INA Servis Bülteni

Rijit Kayış Kasnağının Devir Ayarlı Alternatör Kasnağı ile Değişimi

Üretici: BMW
Model: 1', 3', 5', 6', 7', X1, X3, X5
Üretim Yılı: 2004 - 2011
Motor: M47, N47, M57, N57
Parça no.: INA-OAP / Valeo alternatör
535 0063 10 / TG15C027/TG15C073/TG15C093
535 0202 10 / TG15C072/TG17C010/TG17C048
535 0203 10 / FG18D024/FG18S019

Şekil 1: Rijit kayış kasnağının devir ayarlı alternatör kasnağı ile değişimi

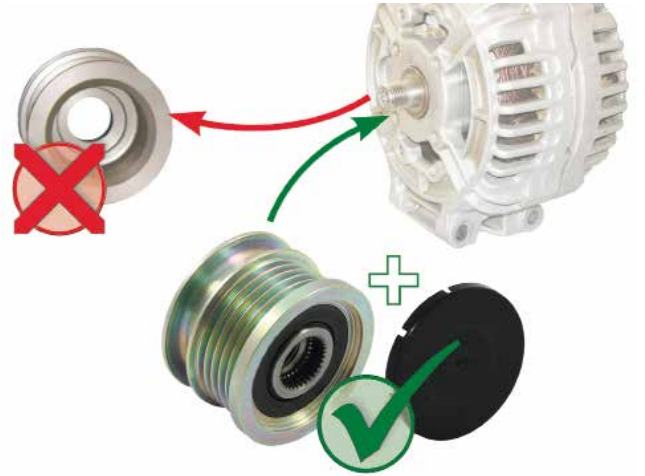
Yardımcı tahrik sisteminden gelen titreşim ve sesler yukarıda belirtilen rijit bir (geleneksel) kayış kasnağı ile donatılmış araçlarda meydana gelebilir. Bu titreşim ve sesler dizel motorlarda benzinli motordan daha yüksek olan dönüş düzensizliklerinden kaynaklanır.

Schaeffler Automotive Aftermarket, rijit bir alternatör kayışı kasnağından etkilenen araçların, devir ayarlı alternatör kasnağı ile güçlendirilmesini önerir. Dikkat! Ekteki montaj talimatlarına uyulması önemlidir!

Devir ayarlı alternatör kasnağı, yardımcı tahrik sistemini motorun dönüş düzensizliklerinden ayırır ve V kayışın daha sorunsuz ve sessiz çalışmasını sağlar. Sonuç olarak motor daha sessiz hale gelir ve sürüş konforunu artırır.
